# **GUTACHTEN**

## **Neue Kernkraftanlage am Standort Temelín einschl. Ableitung der Generatorleistung in das Umspannwerk mit Schaltanlage Kočín**

### **ANLAGE 4**

#### **Zwischenstaatliche Konsultationen**

## KUMULATION DER EINFLÜSSE (5)

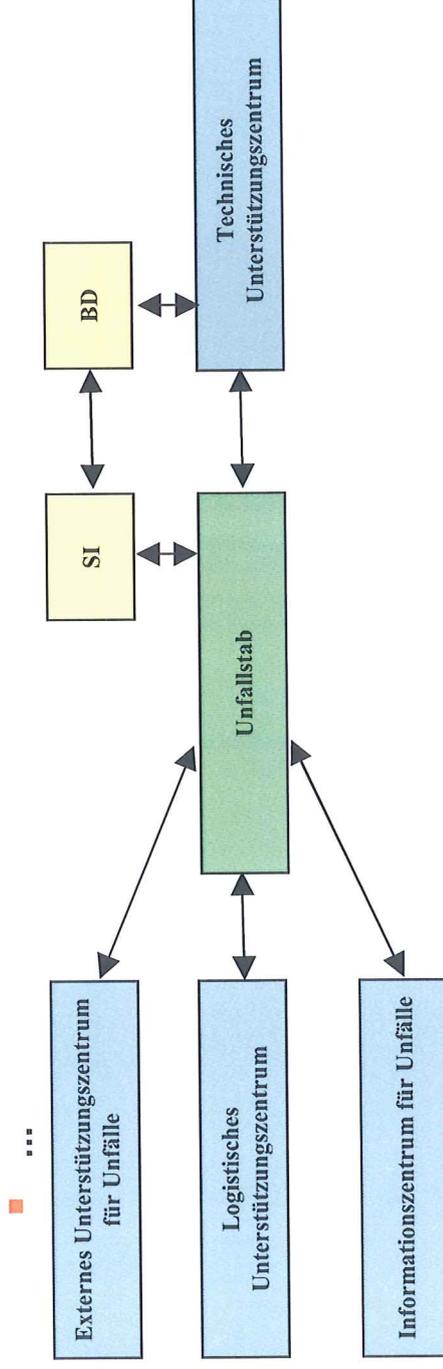
„IN WELCHER FORM WIRD DIE UNTERSCHIEDLICHE BEMESSUNG DER GEPLANTEN NEUEN UND DER BESTEHENDEN ANLAGEN DES KKW'S UND DIE SICH DARAUSS ERGEBENDE, POTENZIELLE GEGENSEITIGE BEEINFLUSSUNG BEI STÖRFÄLLEN UND UNFÄLLEN UNTERSUCHT?“

- Für die Zwecke der Vorbereitung auf Unfälle und der Verbundenheit mit äußeren Einrichtungen der Unfallplanung ist ein Kommunikationszusammenschluss aller Blöcke im Technical Support Center vorhanden.

- Es gibt weitere Bereiche, in denen sich koordiniertes Vorgehen empfiehlt (gemeinsame Feuerwehr, gemeinsames Labor für Strahlen- und Umgebungskontrolle)...

- Für den Bau werden bestimmte vorübergehende Schnittstellen erstellt (Dampf-, Wasserzuführung, Stromversorgung der Bauanlagen usw.).

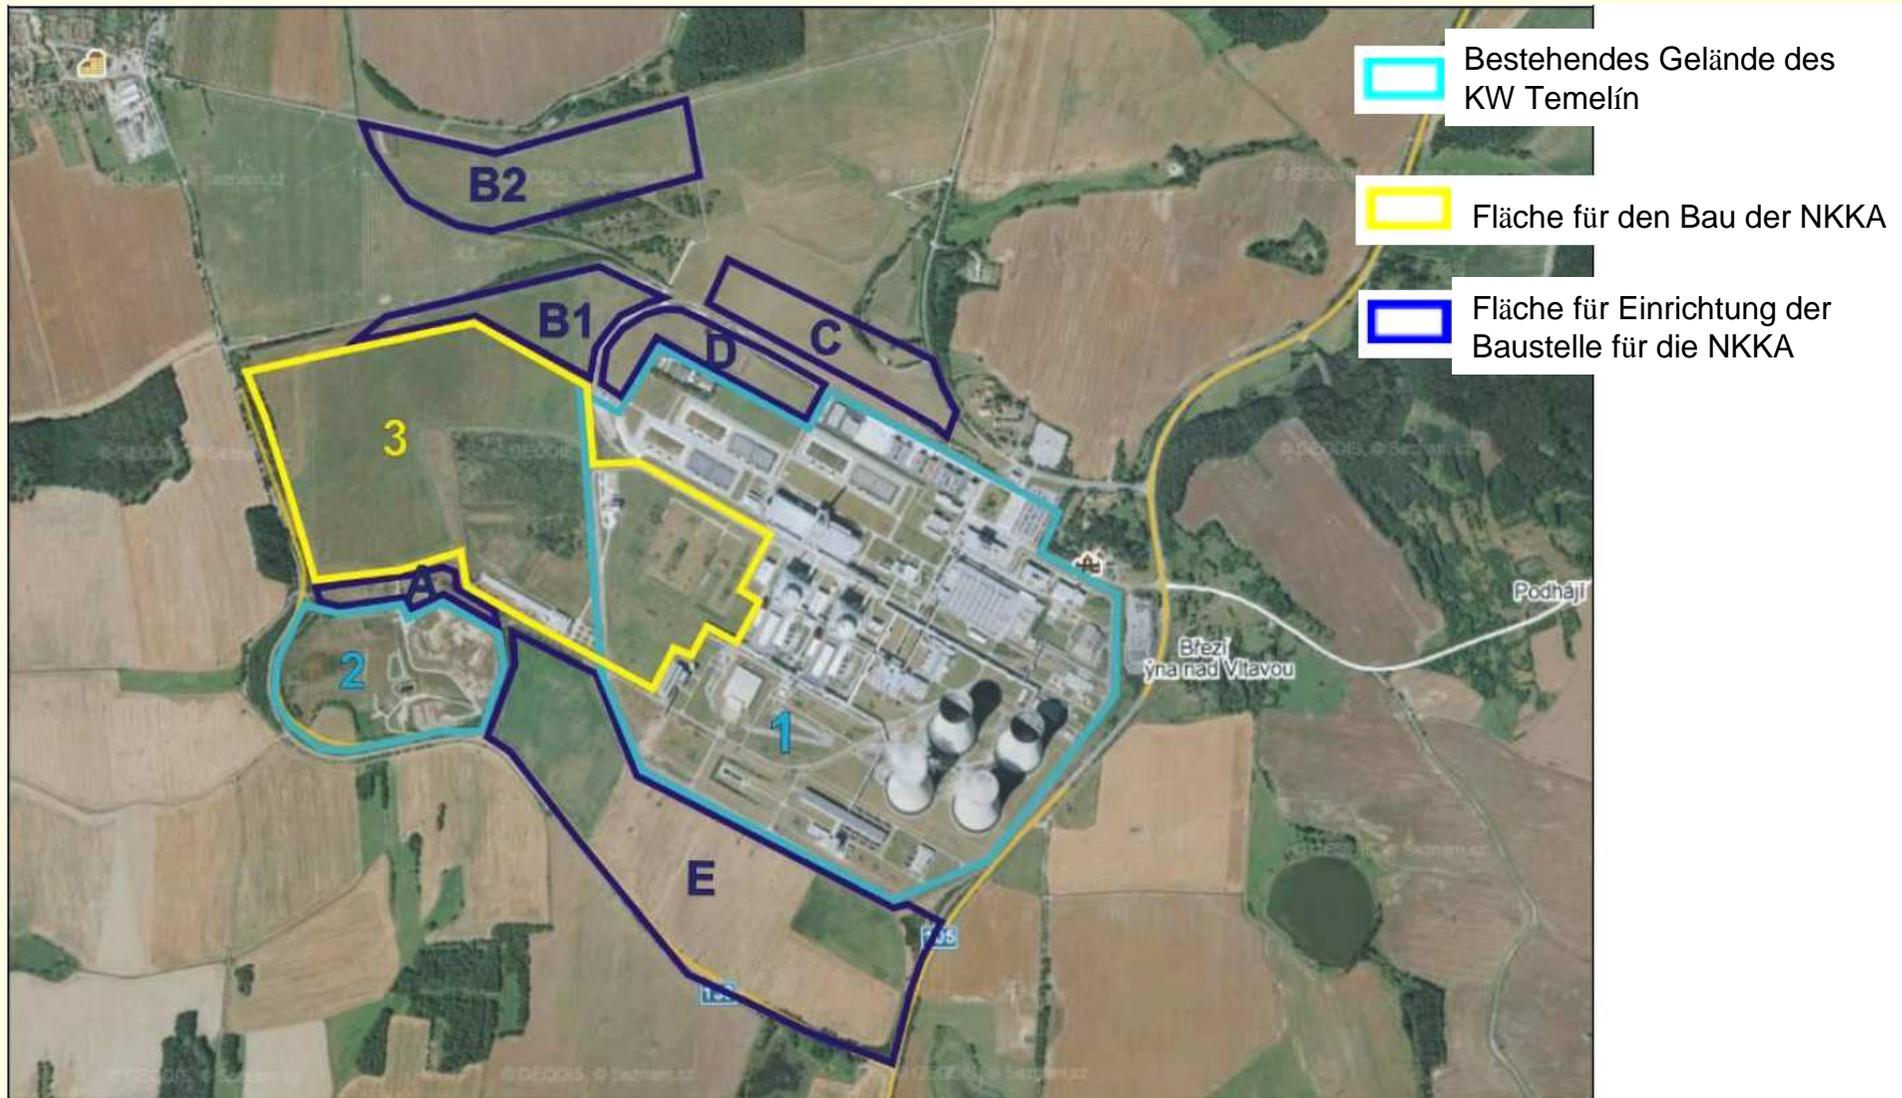
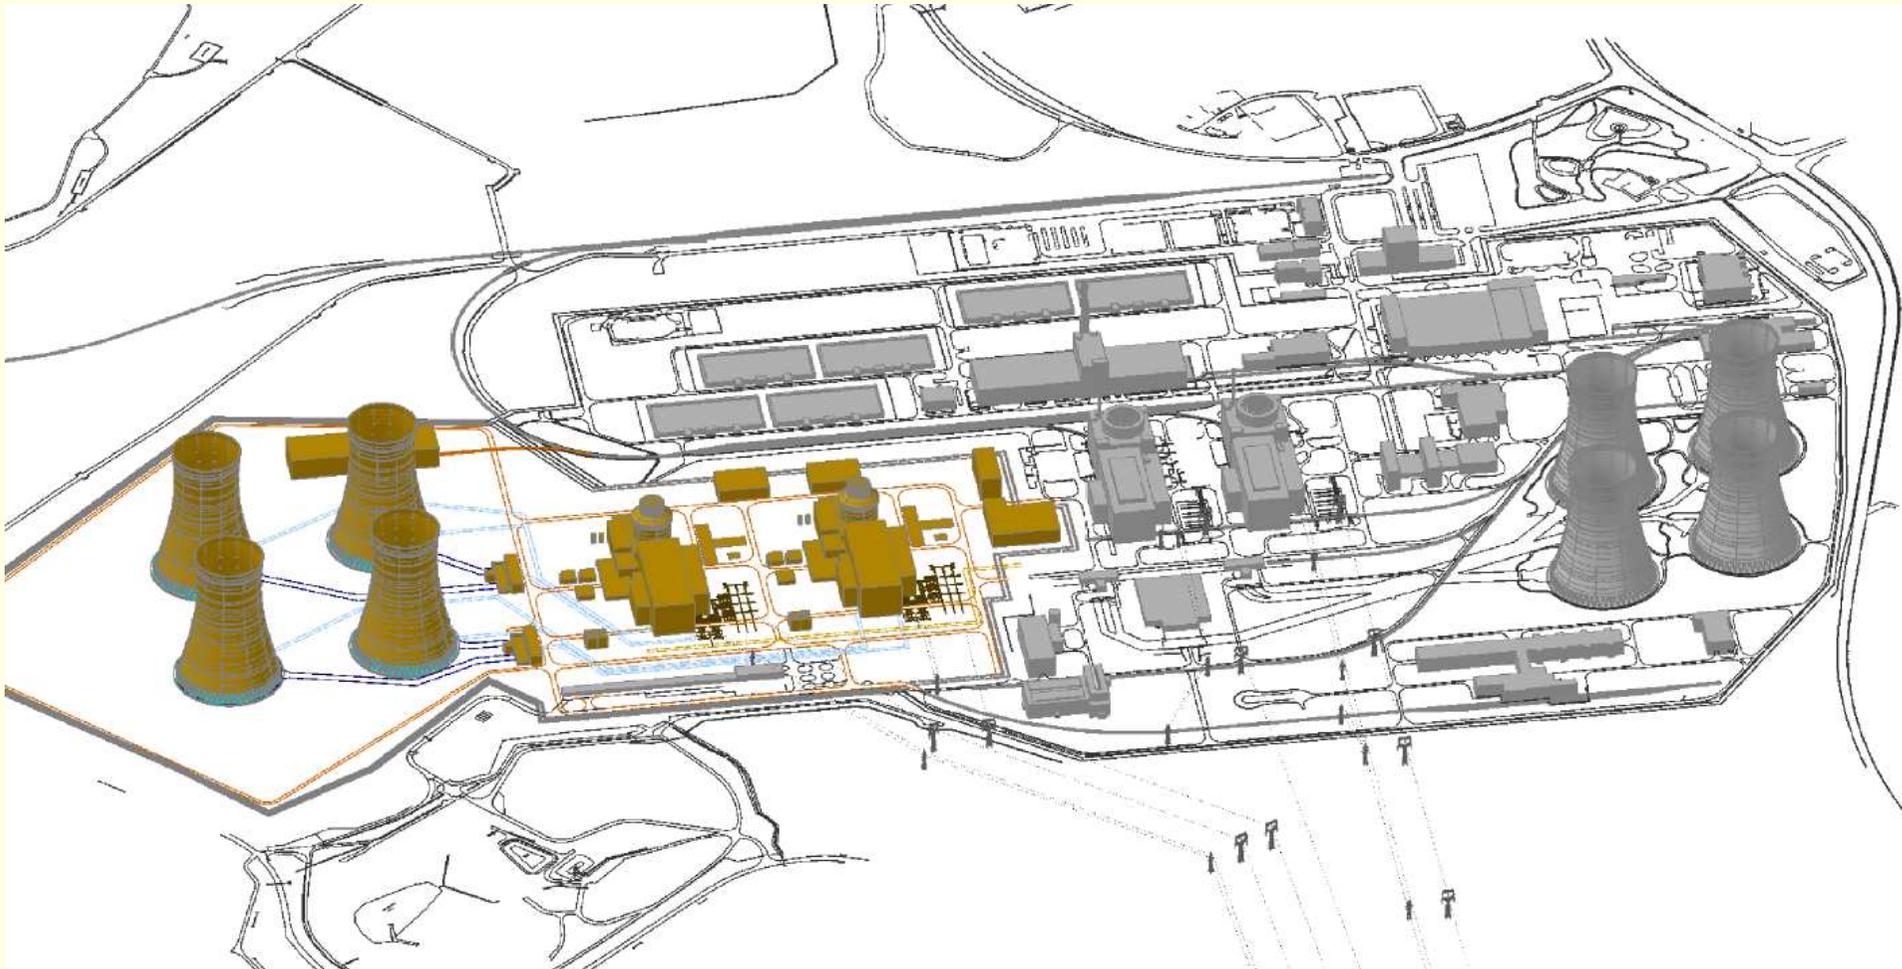
**Frage Nr. 4 – Ein Lageplan des bestehenden KKWs mit allen Gebäuden (Reaktorgebäude, Hilfsanlage, Versorgungsinfrastruktur, Lagergebäude und Nachklingbecken und der geplanten Anordnung der neuen nuklearen Blöcke, einschließlich deren Infrastruktur, könnte zu dem Verständnis der möglichen gegenseitigen Interaktion zwischen den beiden Nuklearanlagen beitragen. Warum fehlt in der UVP-Dokumentation der Bebauungsplan?**

**Zu der Frage gibt der Ersteller der Dokumentation an:**

- Im Text der Dokumentation ist auf Seite 162 die Abbildung „Abb. B.I.36: Gliederung der Flächen für die Bebauung“ dargestellt.***
- In der Anlage 2 Karten- und Situationsanlagen sind zwei weitere Anlagen aufgeführt, und zwar 2.2 Übersichtslage und 2.3 Orthofoto des KW Temelín mit eingezeichnetem Standort der NKKA.***
- Bei den einzelnen Modellalternativen für das KKW Temelín NKKA mit der Bezeichnung AES-2006, AP1000, EPR und EU-APWR sind jeweils weitere Anlagen aufgeführt, und zwar Ansichten (vom Süden, Osten, Norden und Westen), ein 3D-Modell, Schnitt durch den Block und zwei Flugaufnahmen der bestehenden und neuen Technologie. Die Modellalternativen AES-2006 und AP1000 sind noch mit einem Kühlturm pro Block dargestellt.***
- Der Grad an Details entspricht der Stufe der UVP.***
